**OBRA DE DEMOLIÇÃO, CONSERVAÇÃO, AMPLIAÇÃO E
CONSTRUÇÃO DE UM EDIFÍCIO PARA INSTALAÇÃO DE
ESTABELECIMENTO HOTELEIRO 4 ESTRELAS**

**LARGO ALEXANDRE HERCULANO 10 | AVENIDA DR. JOSÉ
JARDIM 12-14 | AVENIDA DR. JOSÉ JARDIM 18 – LEIRIA**

Projeto de Licenciamento – Arquitetura – R02.A

Memória Descritiva e Justificativa – Aditamento

Figura 1 - varanda piso 2, a poente (esquerda) | varanda piso 3, a poente (direita)

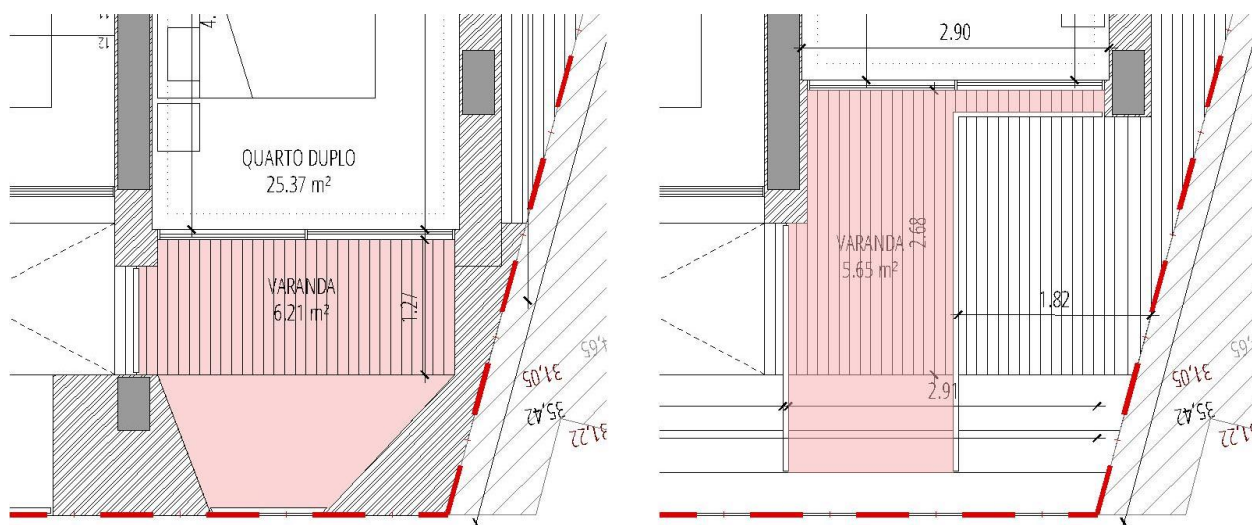
“Relativamente aos quartos a poente, (...) não é possível aferir o cumprimento com o disposto no art.º 1360º do Código Civil (...)”.

Para dar resposta a este ponto é apresentado o alçado poente em toda a sua extensão, possível de verificar no desenho ARQ.PAL.0.039.0. Esclarece-se ainda quanto à delimitação proposta na lateral poente das varandas da fachada principal.

Para o caso, os limites das varandas dos pisos 1 e 2 foram encerrados com parede, a poente e nascente. No piso 3, a poente, o limite da varanda garante um afastamento de metro e meio ao prédio vizinho, de acordo com o n.º 2 do artigo citado.

Figura 2 - 1. versão inicial | 2. versão intermédia (recuo igual à altura) | 3. versão final (recuo superior à altura)

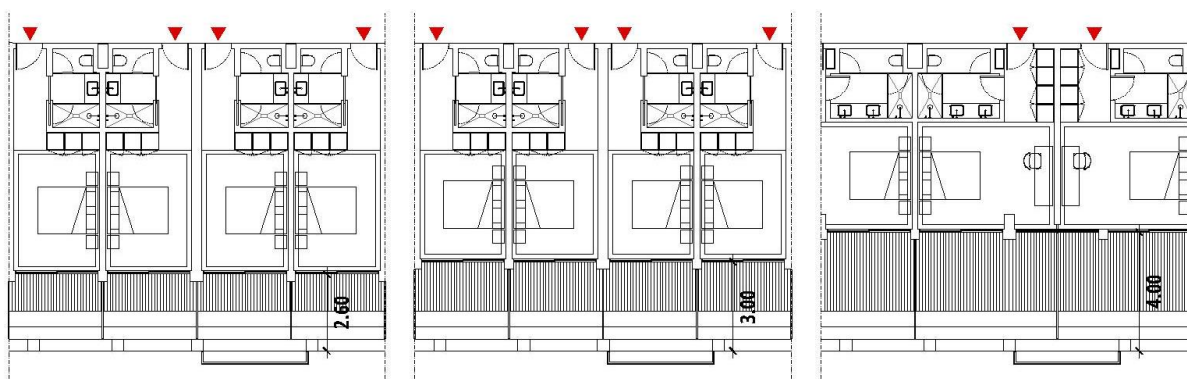
"(...) tratando-se de uma frente de Rua com uma forte presença de elementos notáveis, destacando-se o fecho do alçado com a presença da Igreja do Espírito Santo, considera-se que o projecto deve garantir uma solução que respeite a dinâmica altimétrica do arruamento e não se sobreponha em termos volumétricos à Igreja."

Fruto de um processo interativo com a Direcção Regional da Cultura do Centro, a atenuação ou suavização do piso recuado do Hotel sobre a fachada para o Largo Alexandre Herculano, para o qual propomos um maior recuo em relação à face da fachada fica agora a quase 4 metros desta. Trata-se de um afastamento superior à altura do próprio volume e, conseqüentemente, pouco ou nada perceptível ao nível da rua como demonstrado em perfil adicionado, desenho ARQ.PAL.0.041.0.

Tendo este recuo suavizado o impacto do Hotel sobre a Igreja, torna-se inviável recuar mais a fachada do último piso do Hotel, pois o mesmo perderia a sua viabilidade económica. Com a solução proposta perdem-se já 3 quartos duplos no total.

Outra alteração proposta é a mudança de material para este piso recuado, sendo agora em chapa de zinco pré-patinado com um inerente clareamento do tom.

Para a cobertura deste piso é proposta a anulação total da aparência metálica e da marcação vincada da malha quadricular, sendo substituída pelo seixo rolado em tom claro por forma a harmonizar e diminuir o impacto desta superfície.

Apresenta-se, esquematicamente, a evolução do último piso do Hotel.

PROPOSTO PLANTA DE IMPLANTAÇÃO

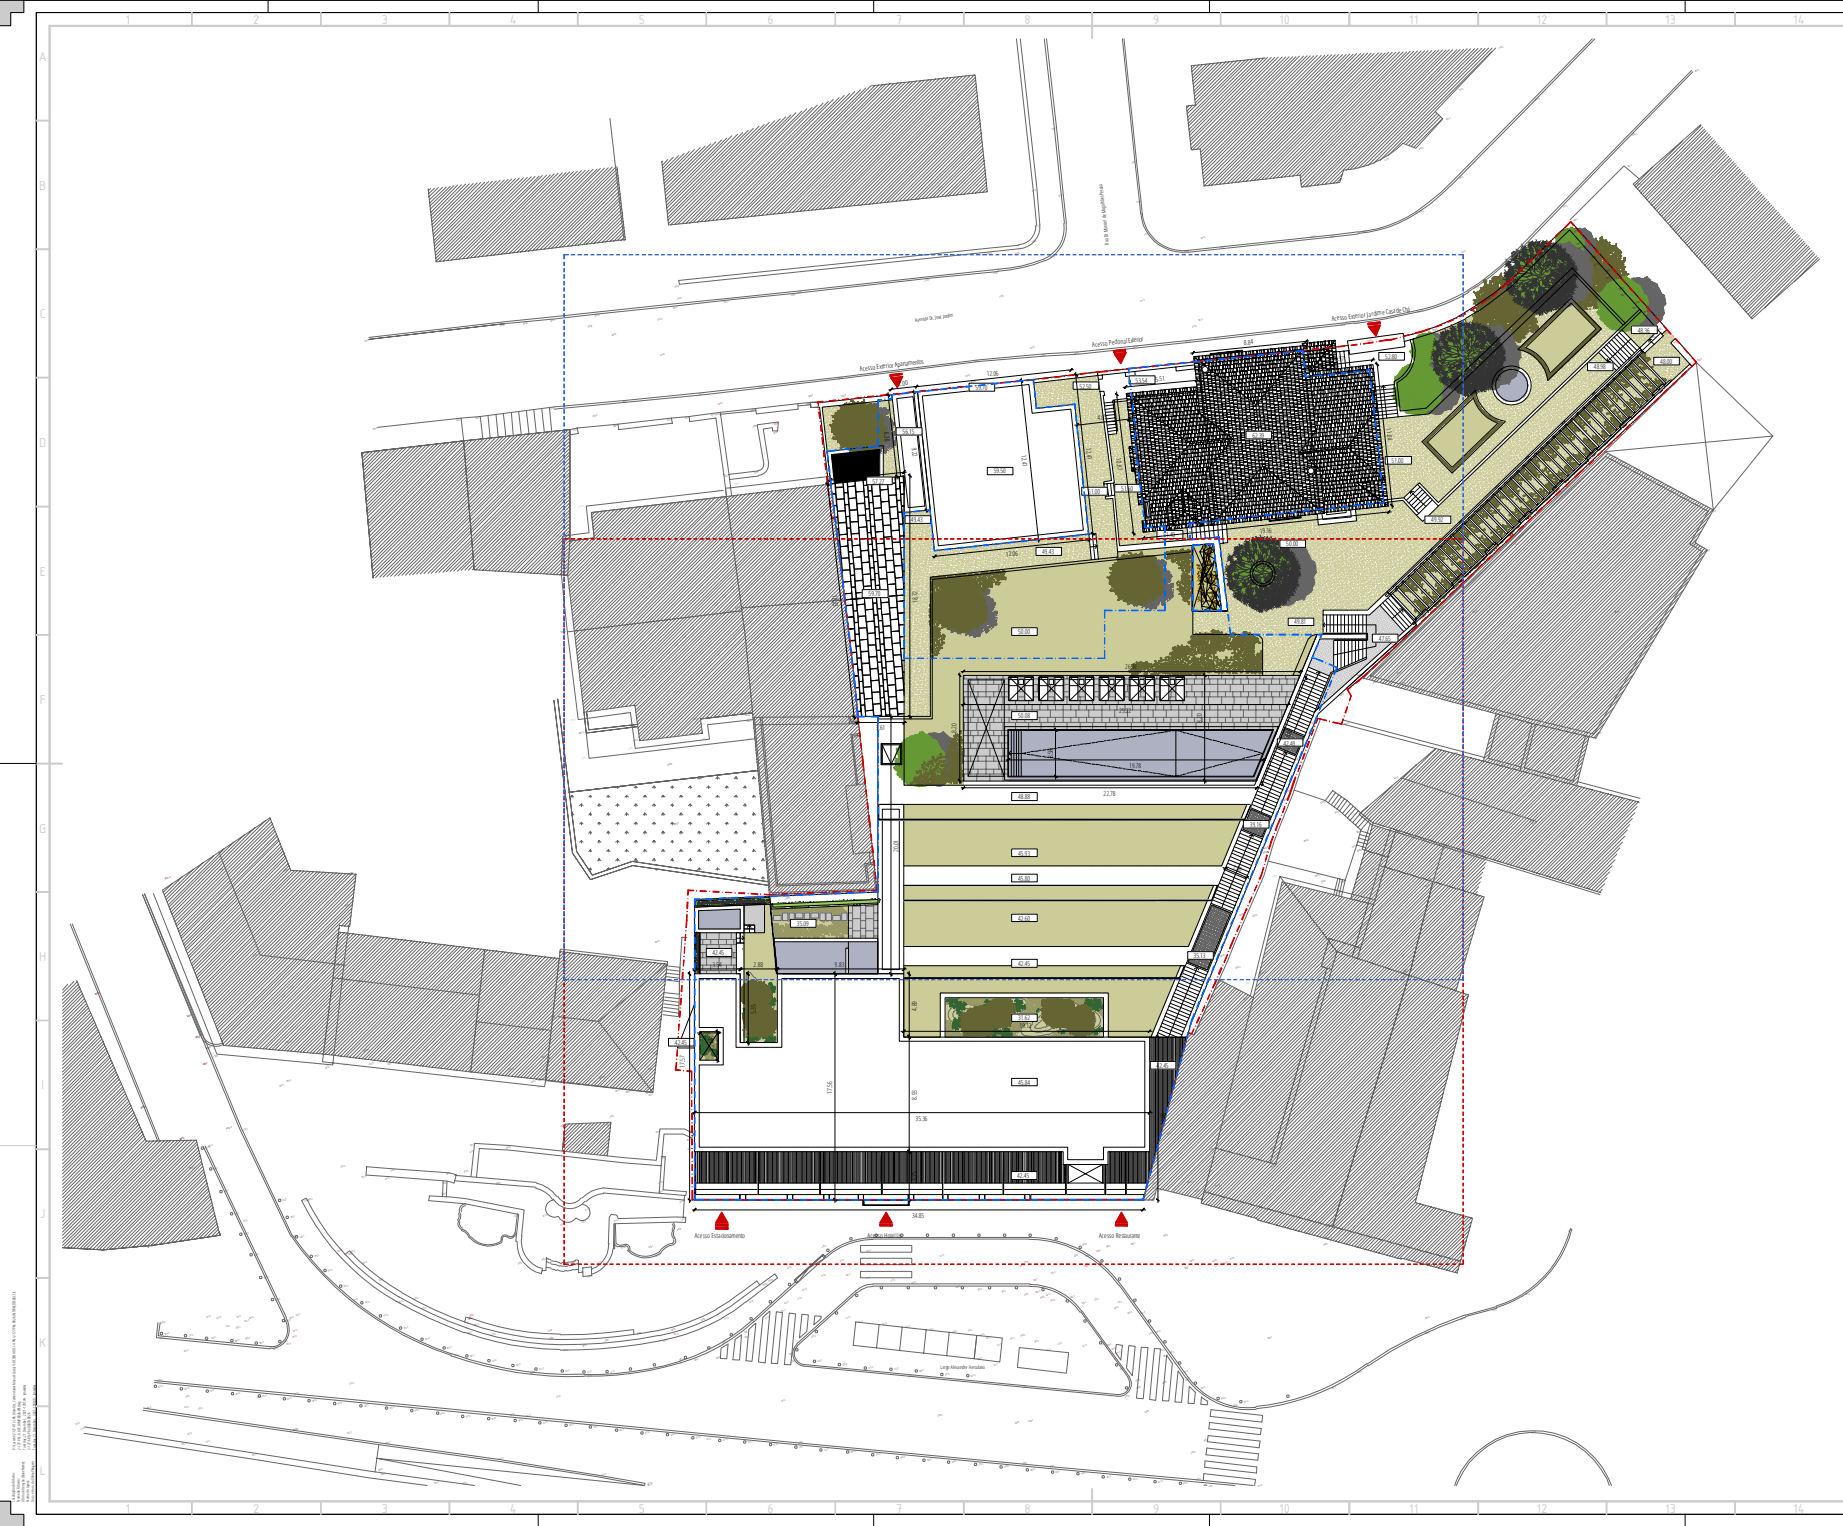
“Deverá ser apresentado uma planta de implantação com as edificações representadas com um polígono fechado, pelo extradorso das edificações em que seja condensado numa única linha todos os planos da totalidade dos pisos propostos.”

Foi acrescentado à planta de implantação, desenho ARQ.PAL.0.007.0, um polígono fechado de acordo com o acima referido.

O limite de construção, apresentado na planta de implantação através de um polígono fechado, condensa, numa única linha, todos os planos da totalidade dos pisos propostos.

Relativamente aos limites da parcela, no extremo norte, junto à Igreja, foram feitas as correções necessárias face ao proposto e polígonos apresentados.

PROPOSTO
ZONA B - PLANTA PISO 0

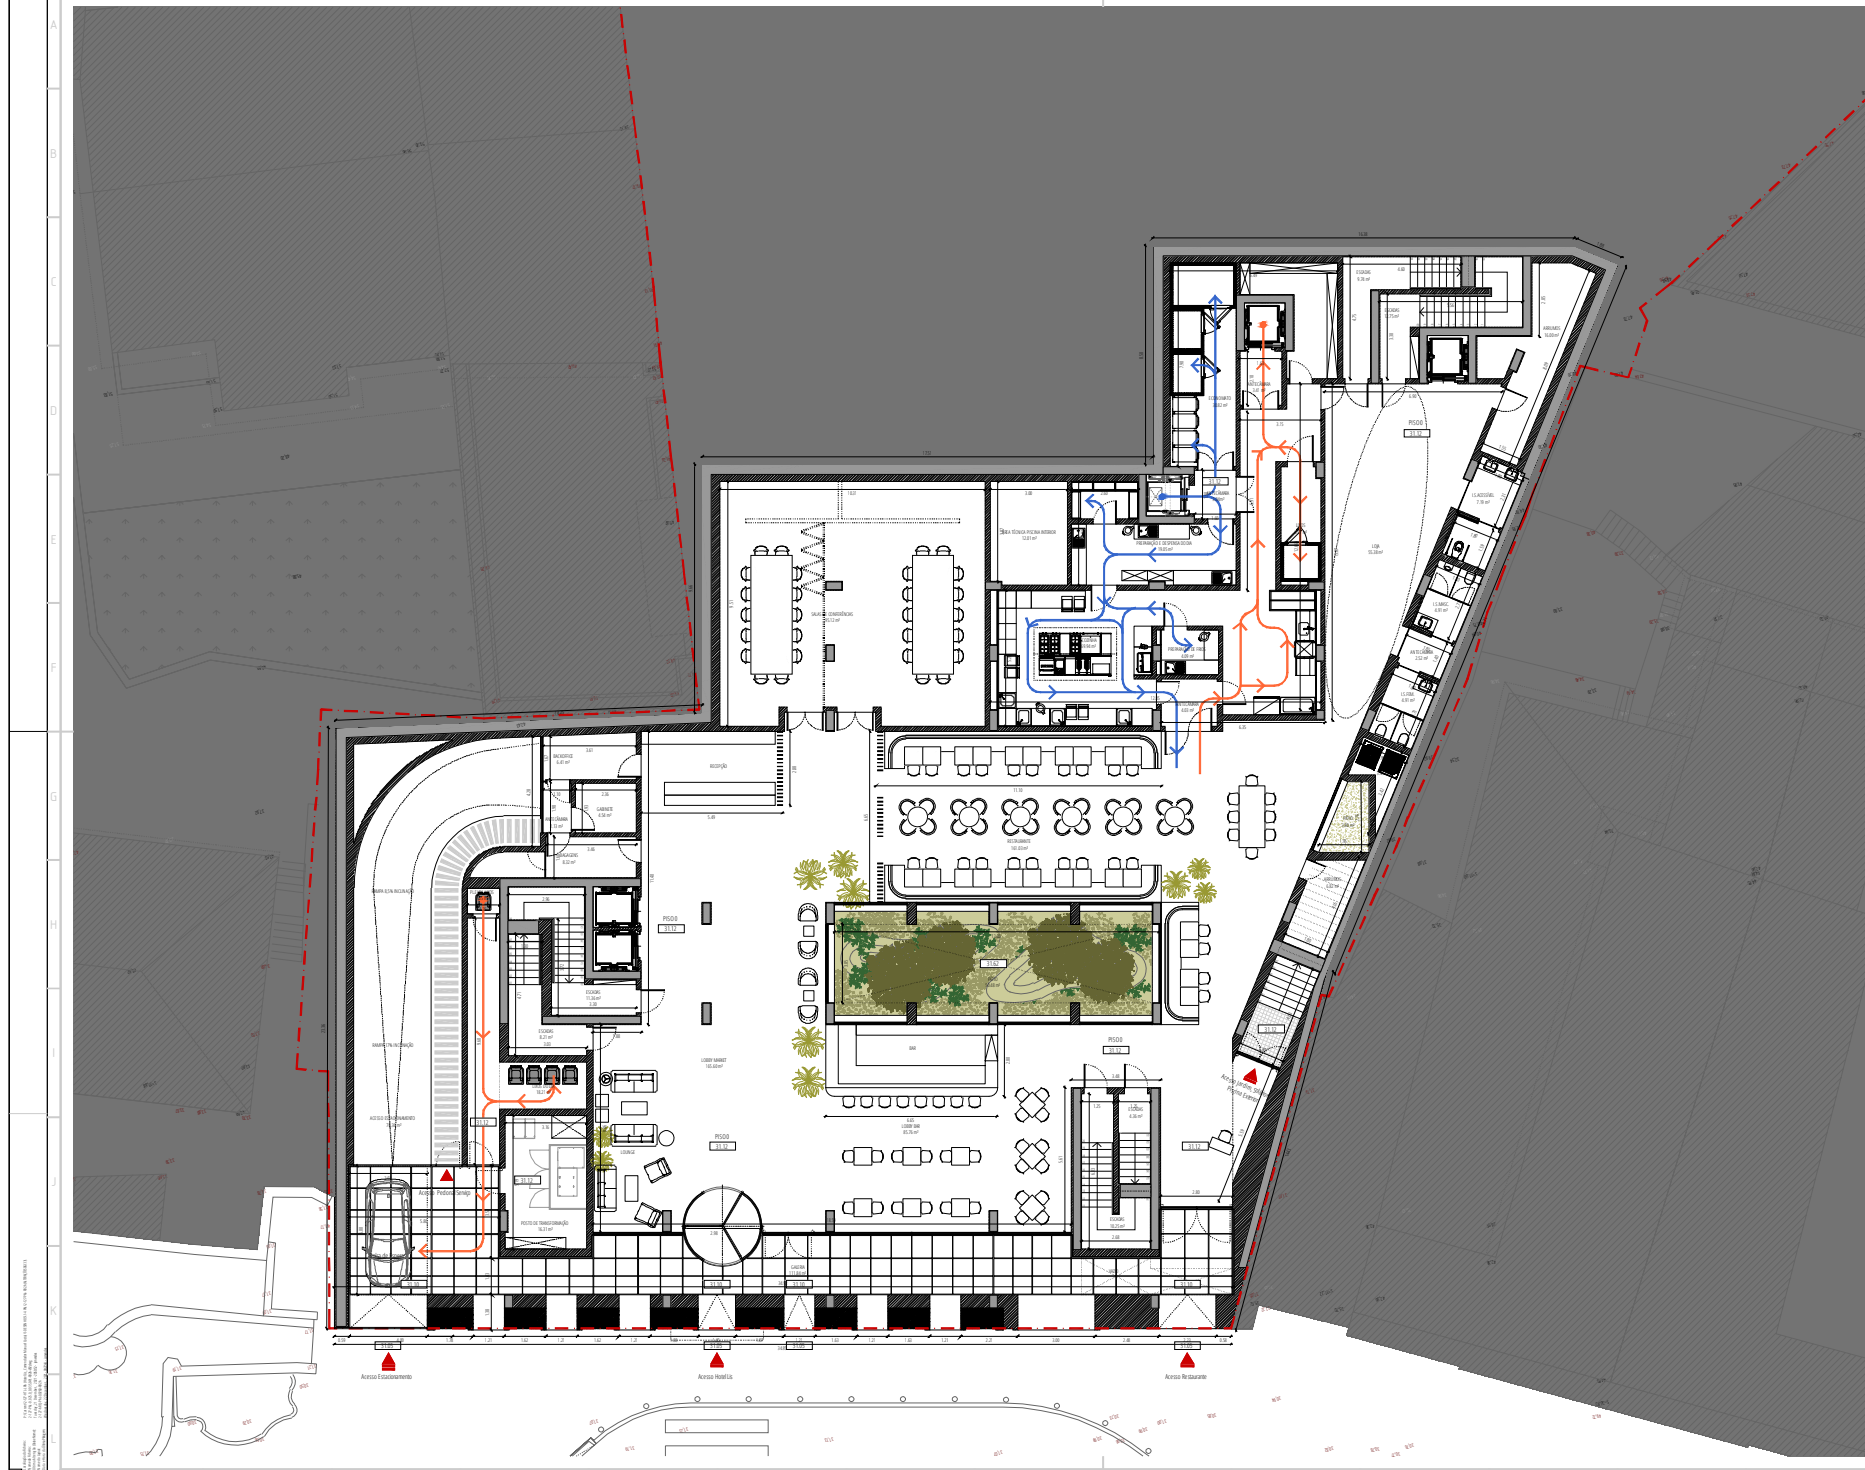
“Deverá ser assegurado um trainel plano, de modo a não existir o risco da viatura invadir o passeio sem a devida zona de espera imediatamente antes do mesmo (...)”

Tendo em conta a visibilidade reduzida e a largura imposta pelas paredes do edifício existente, assegurou-se uma bolsa de espera entre o portão da garagem e o passeio – na galeria exterior ao nível do piso 0. Assim sendo, garante-se que a viatura não invada o passeio.

Esta informação é possível de ser confirmada na planta do piso 0, desenho ARQ.PAL.0.026.0.
